**Сто пятьдесят пятая сессия**

### **Предложение по поправкам серии 01 к проекту правил об опережающих системах экстренного торможения (ОСЭТ)**

**Представлено Рабочей группой по вопросам торможения и  
ходовой части\***

### Схема знаков официального утверждения

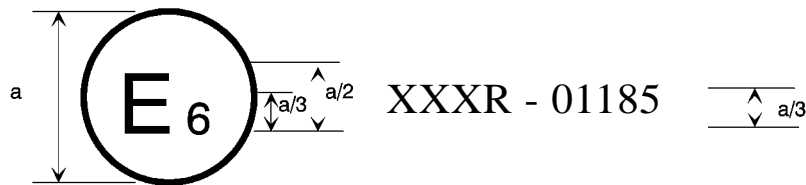
Приложение 2 изменить следующим образом:

Приведенный выше знак официального утверждения, проставленный на транспортном средстве, указывает, что данный тип транспортного средства был официально утвержден – в отношении XXX – в Бельгии (Е6) на основании Правил № XXX. Первые две цифры номера официального утверждения указывают, что официальное утверждение было предоставлено в соответствии с требованиями поправок серии 01 к Правилам № ... об ОСЭТ".
